改善箇所説明図

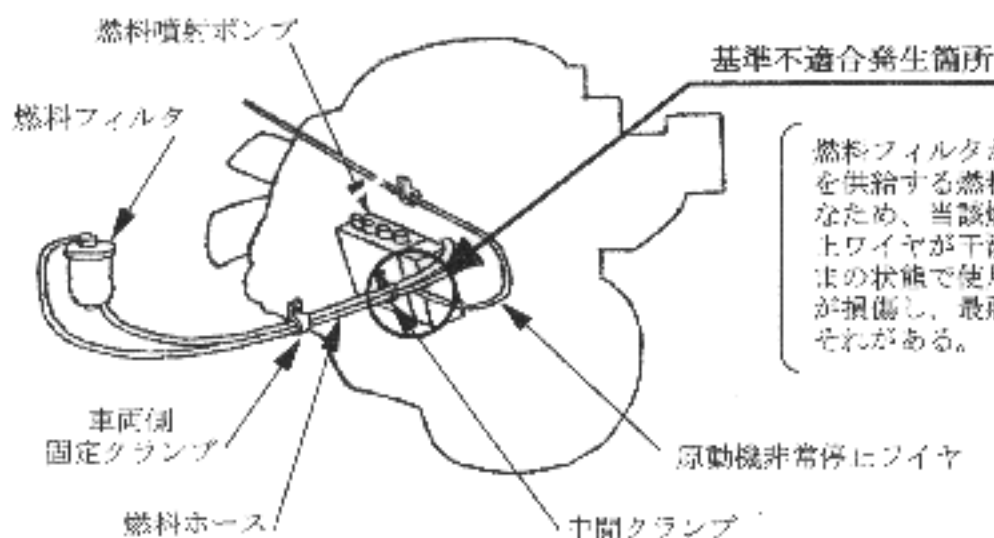
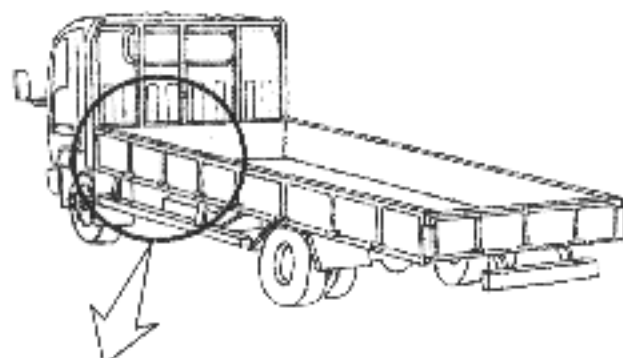
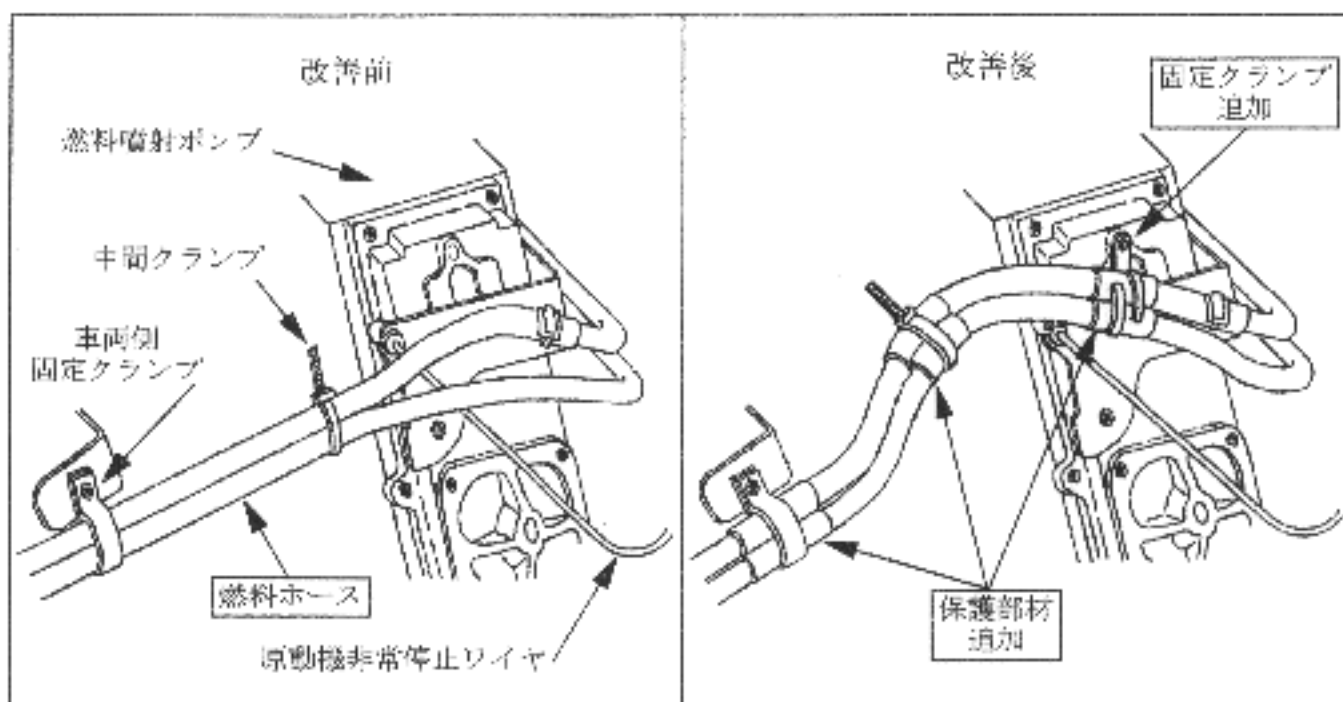
燃料フィルタから燃料噴射ポンプへ燃料を供給する燃料ホースの組付けが不適切なため、当該燃料ホースと原動機非常停止ワイヤが干渉するものがあり、そのままの状態で使用を続けると、燃料ホースが損傷し、最悪の場合、燃料が漏れるおそれがある。

全車両、当該燃料ホースに固定クランプ及び保護部材を追加する。
また、燃料ホースを点検し、損傷があるものは新品に交換する。

注： 内は対策部品を示す。
